**TRATTA A.V. /A.C. TERZO VALICO DEI GIOVI
PROGETTO ESECUTIVO**

Rampa Cavalcaferrovia TORTONA a pk 50+760,47

Relazione di confronto PD-PE

COMMESSA	LOTTO	FASE	ENTE	TIPO DOC.	OPERA/DISCIPLINA	PROGR.	REV.
I G 5 1	0 4	E	C V	R M	I R 1 1 0 0	0 0 1	A

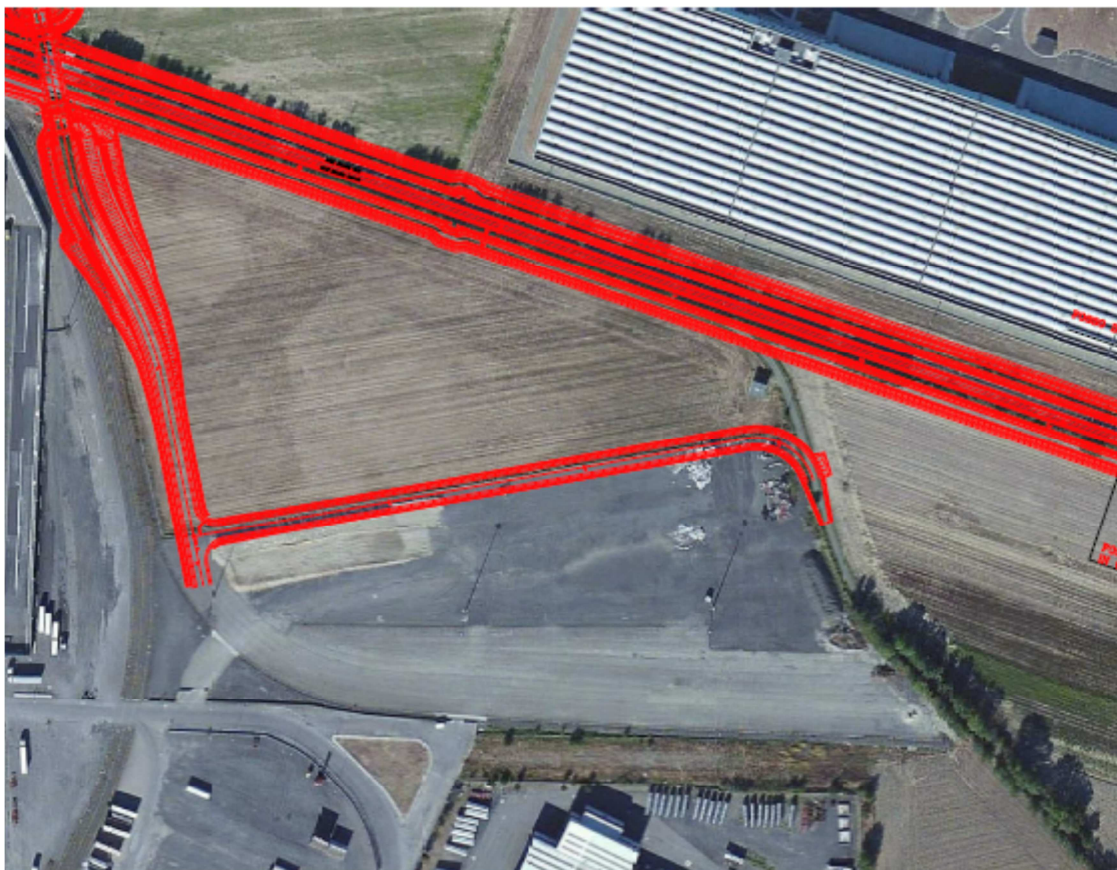
Nel Progetto Definitivo la gestione delle diverse correnti veicolari che interessano la Strada Comunale del Bosco era gestita mediante uno svincolo a rotatoria sul lato della rampa IR11.

A seguito delle richieste degli enti locali di eliminare lo svincolo a rotatoria, nel PE è stata variata la configurazione del collegamento tra la rampa IR11 e la viabilità locale.

Seguono le immagini della soluzione prevista nel PD con rotatoria (in giallo) e la soluzione del progetto esecutivo (in rosso) con intersezione a T e raccordo alla strada comunale del bosco.

La soluzione prevista in fase di PE risponde pienamente a quanto richiesto dagli Enti locali e non altera i limiti di esproprio previsti nel PD.
